## Concertation de proximité, Groupe de Travail Associations

Département de la Gironde  
Bordeaux, le 10 février 2011

ANNEXE: Courrier de LGVEA

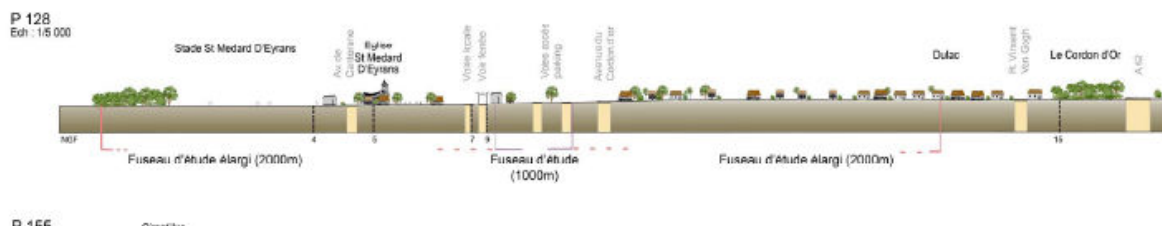
On ne peut que regretter aussi votre évaluation de l'impact sur cette zone urbaine qui est représenté dans votre document (Cahier A3 GT7 10000èm – Unité 1.pdf). En page 17 de ce document plusieurs remarques s'imposent.

La section P128 présente des échelles sans rapport avec la géographie du lieu. Le fuseau d'étude n'est que de 35m alors que la représentation graphique reportée ci-dessous indique des fuseaux d'étude élargis à 1000 et 2000m. Dans ce cas les limites représentées devraient largement atteindre des secteurs au-delà de la RD1113 à l'ouest et les communes d'Ile Saint George et Ayguemorte à l'est.

Par ailleurs la photographie présente sur la même planche, et l'annotation afférente, prêtent beaucoup à confusion en laissant croire que la traversée du bourg de Saint Médard d'Eyrans

Or cette vue trompeuse ne représente pas la réalité du terrain autour de la voie actuelle.

**Des prises de vue réalisées au même point mais sous des angles différents auraient montré que de nombreux bâtis, dans un rayon de 50m ou moins, sont concernés par les nuisances de la voie actuelle et seront d'autant plus concernés par l'implantation des 3<sup>ème</sup> et 4<sup>ème</sup> voies sur ce secteur.**

Figure 7 Zone d'implantation possible de la halte SNCF

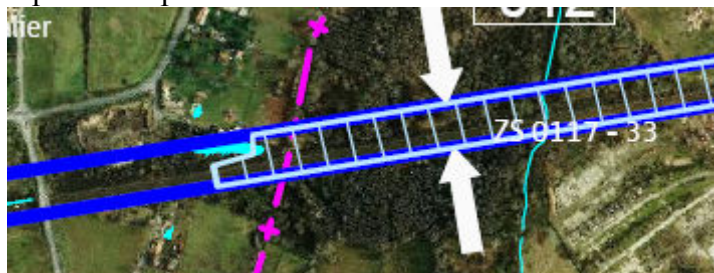
La 4<sup>ème</sup> voie de mise à quai serait dès lors implantée en limite des communes de Saint Médard et Cadaujac où serait construite la nouvelle halte SNCF commune<sup>6</sup>.

Elle serait inscrite dans un **site à l'ouest de la voie actuelle**<sup>7</sup> qui reste à définir dans la zone représentée par l'extrait de carte RFF ci-dessous.

Nous demandons donc que tous les documents de RFF indiquent dorénavant l'étude de l'option de la halte SNCF commune Saint Médard d'Eyrans-Cadaujac comme négociée le 13 octobre dernier.

Figure 8 Extrait GPSO-10-ISA-1-TEC-4867-Og planche TC02

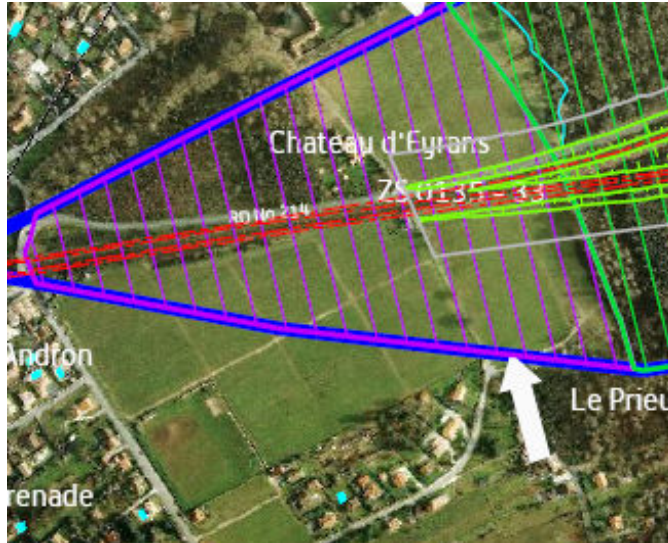
Par ailleurs s'il est bien mentionné dans la note de synthèse GPSO-10-RFF-1-TEC-1113-0c page 6 & 3-2 que pour le secteur de raccordement entre voies classiques et LGV les enjeux de territoire devront être pris en compte pour le Château d'Eyrans et le hameau de Thion (commune d'Ayguemorte les Graves) rien n'est indiqué quant aux impacts sur **le hameau du Prieu** (Saint Médard d'Eyrans) **situé pourtant en bordure directe du fuseau** (voir PRF014) comme le montre l'extrait de la carte RFF ci-dessous.
